Einwendung

der Bürgerinitiative Potsdamer Norden

im Anhörungsverfahren zur Planfeststellung für das Verfahren „Neubau der einseitigen Tank- und Rastanlage Havelseen an der linken Richtungsfahrbahn der BAB 10, km 130,0“

Aktenzeichen 2112-31101/0010/047

Quelle: https://www.potsdam.de/sites/default/files/documents/K6_Stand_19092012_k.pdf

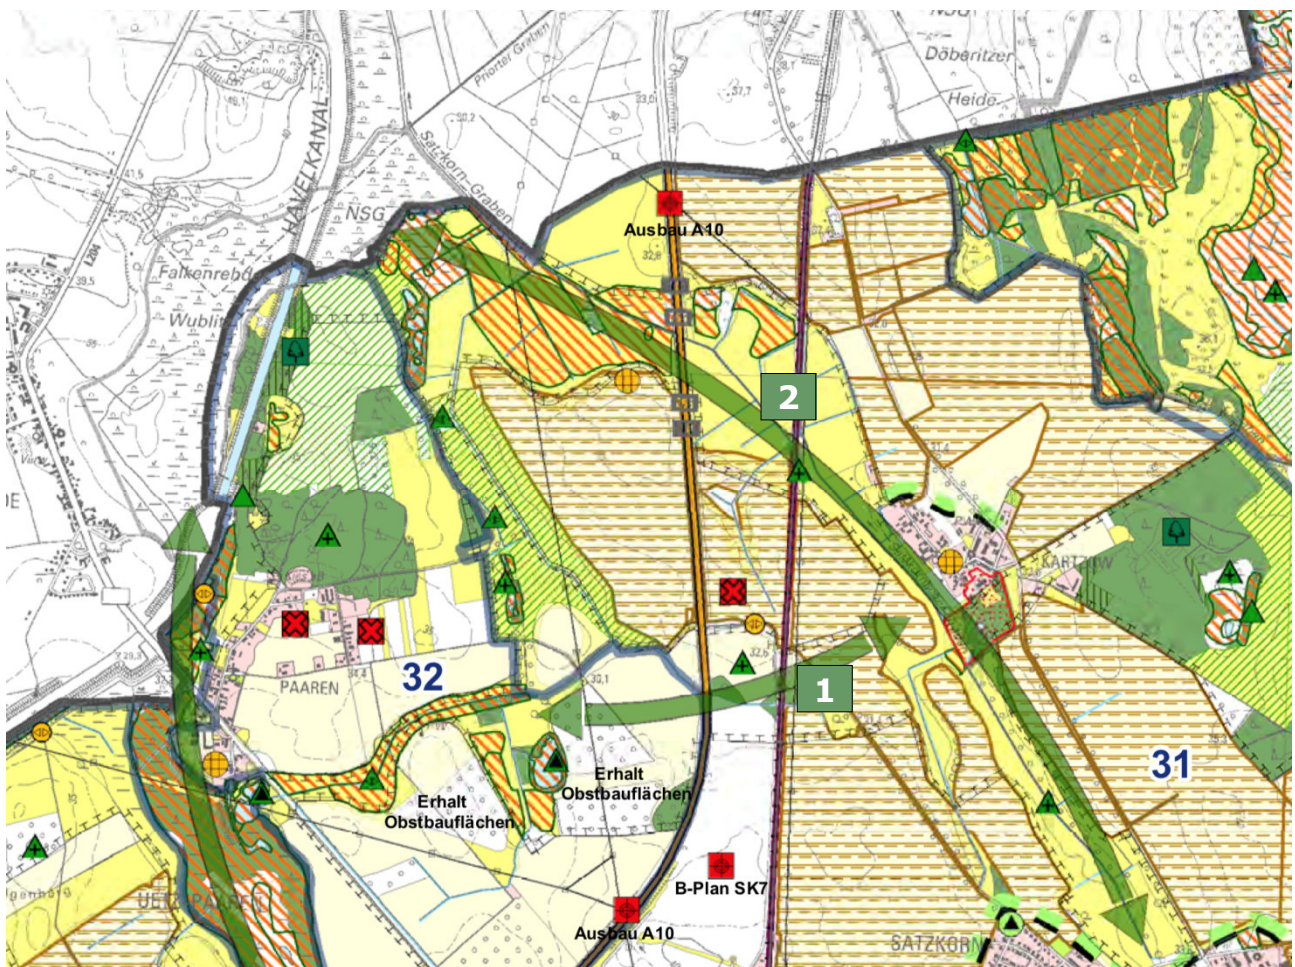
Das Zielkonzept des Landschaftsplans der Stadt Potsdam sieht im Untersuchungsgebiet und dessen Umfeld den Erhalt und die Entwicklung der vorhandenen hochwertigen Biotopflächen und -strukturen vor, insbesondere den Erhalt der zusammenhängenden Obstbauflächen. Durch den Bau der Rastanlage würden Flächen in Anspruch genommen, die für Naturschutz- und Landschaftspflegemaßnahmen vorgesehen sind.

Aus der entsprechenden Karte wird deutlich, dass der südliche Freiraumverbund (1) durch das Gewerbegebiet Friedrichspark (z.Z. umzäunte Solaranlagen) bereits zerstört ist. Ein in Aufstellung befindlicher Bebauungsplan sieht hier eine hohe Bebauungsdichte vor. Umso wichtiger wird die bestehende nördliche Freiraumverbindung entlang des Satzkornschen Grabens über die Autobahn hinweg (2). Sie muss erhalten bleiben und darf nicht weiter eingengt werden.

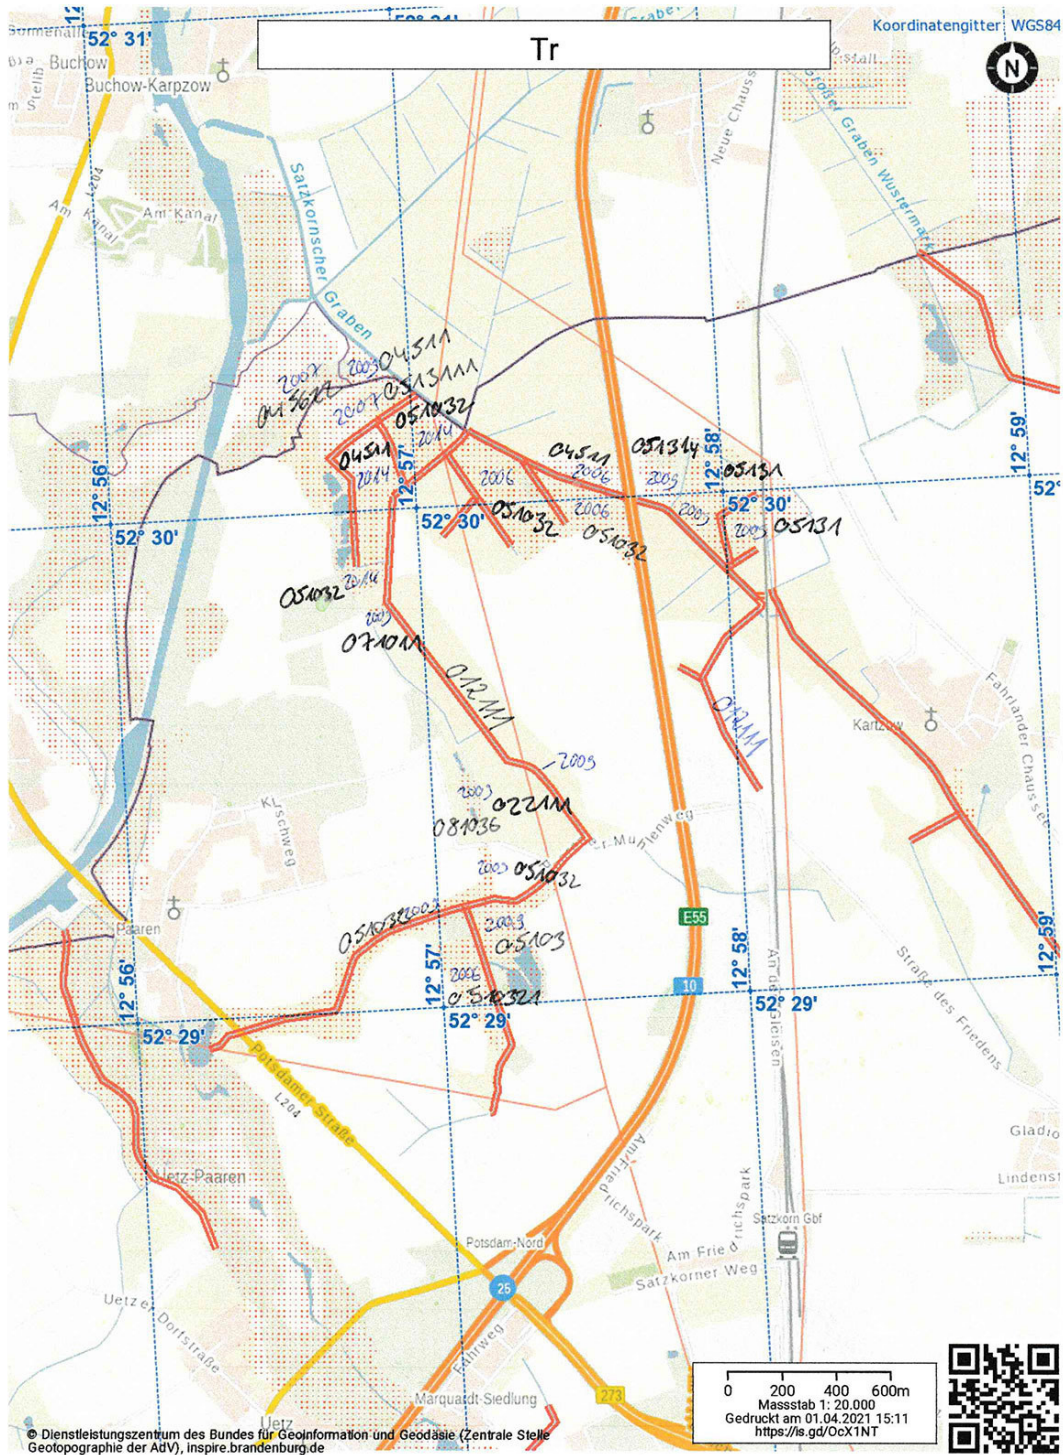
In der Tabelle U 19.1.0, S. 24 wird die naturschutzfachliche Bedeutung des Schilfröhrichts (012111) an Fließgewässern im Süden des östlichen UG (Schutzstatus § 18 und § 30) als sehr hoch eingeschätzt.

Dieser geschützte Biototyp zieht sich entlang des gesamten UG. In der Tabelle sowie in der Karte 19.1.1 wird aber nur der Süden des östlichen UG damit ausgewiesen, ansonsten werden die Bereiche (011331) lediglich als Gräben angegeben, die nicht geschützt sind.

Anhand dieser Biotopkarte (Metaver) wird deutlich, welche Bereiche tatsächlich geschützt sind (rote Linien und gepunktete Flächen). Das sind deutlich mehr! Die Kartierung muss entsprechend überarbeitet werden. Der Bestand zahlreicher geschützter Biotope ist in Gefahr.

Erläuterungsbericht, S. 22 u. 62, Bestandsübersichtsplan U19.1.1, Bl.15.4. Kulturgüter und sonstige Sachgüter (62).

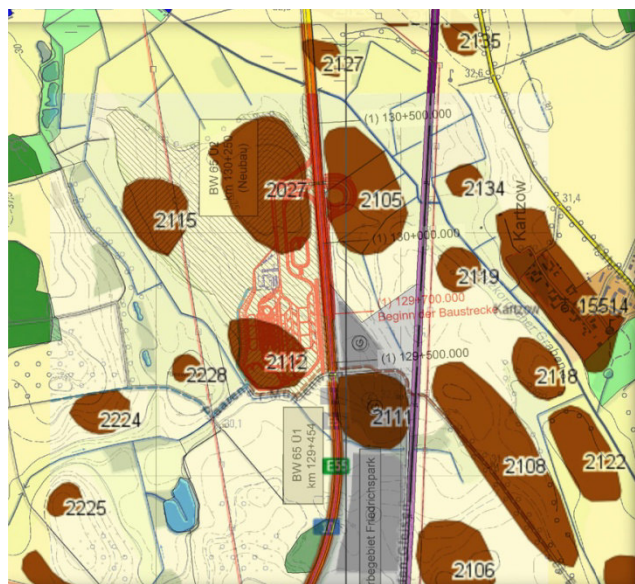
Im Untersuchungsraum befinden sich nicht drei, sondern fünf ausgewiesene Bodendenkmale (BD 2111, 2105, 2027, 2115, 2112). Mit der unzureichenden Erfassung der Bodendenkmale ist keine hinreichende Beurteilung des Aufwands bezgl. der Untersuchung der Bodendenkmale möglich. Da das Untersuchungsgebiet nach Westen deutlich zu knapp bemessen ist, muss es ausgedehnt werden. Dann gehört auch BD 2228 dazu. Ca. 1/3 des Untersuchungsgebiets ist

Bodendenkmalfäche. Die Bodendenkmäler umfassen eine Siedlung und einen Einzelfund aus der Zeit des Neolithikums, einen Rast- und Werkplatz aus der Steinzeit, drei Siedlungen aus der Bronzezeit, vier Siedlungen aus der Ur- und Frühgeschichte, zwei Siedlungen aus der Eisenzeit, eine Siedlung aus der römischen Kaiserzeit, zwei Siedlungen aus dem slawischen Mittelalter und zwei Siedlungen aus dem deutschen Mittelalter.

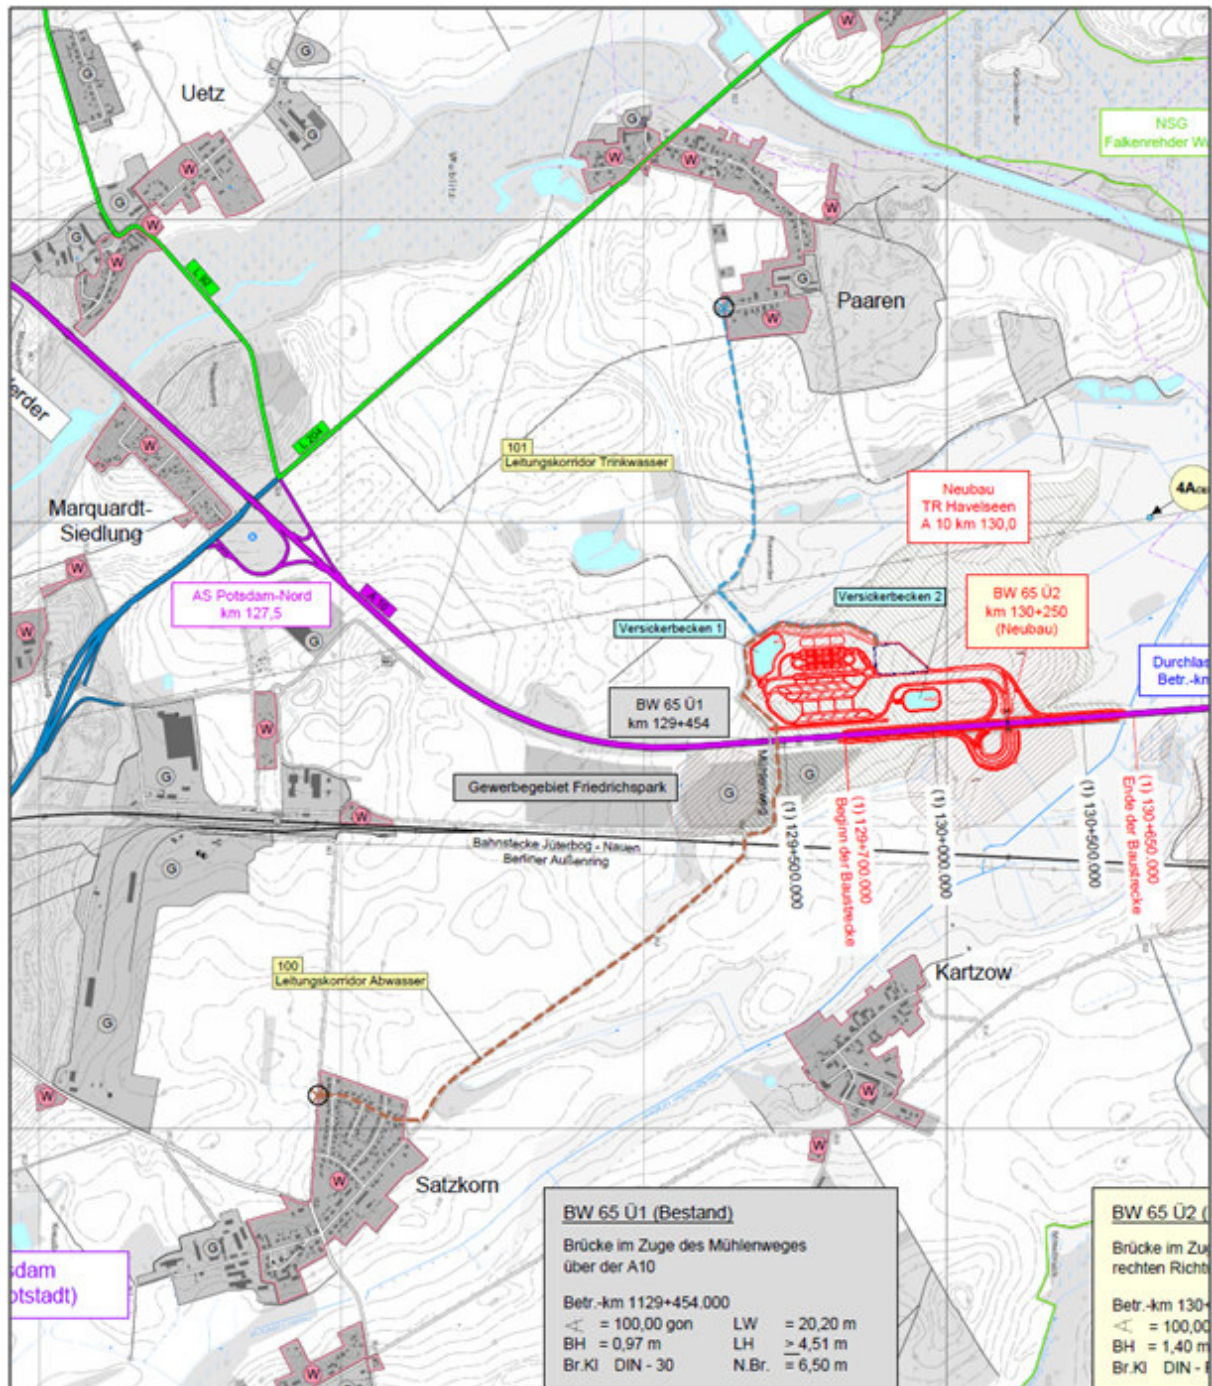
Paaren wird, die Lärmbelastung betreffend, nicht berücksichtigt, obwohl die Karten im Planfeststellungsbericht Paaren sehr wohl in gleicher Weise zeigen und der Abstand zur Rastanlage deutlich erkennbar ähnlich nah ist.

Wesentliche Lärmschutzmaßnahmen für die Anwohner der nächsten Orte sind jedoch nicht geplant, die dies berücksichtigen würden. Vorgesehen sind lediglich vor allem Lärmschutzmaßnahmen für die LKW-Fahrer, deren Ruheplätze zur Raststätte hin abgeschirmt werden sollen.
